INA INFO TECHNIQUE

Modification du carter de la pompe à liquide de refroidissement

Constructeur : Ford

Référence INA : 538 0256 10

Photo 2: Points de fixation modifiés de la pompe à liquide de refroidissement

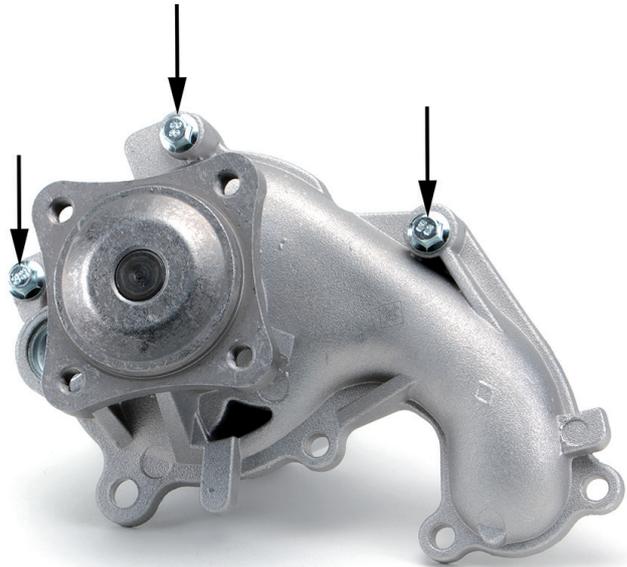
Le carter de la pompe à liquide de refroidissement réf. : 538 0256 10 a été modifié. De ce fait, il est impératif d'utiliser les vis fournies (M6x37) aux trois points de fixation indiqués (photo 2).

Le matériau étant maintenant plus épais au niveau des trois points de fixation, il faut utiliser des vis plus longues.

Utiliser les vis fournies
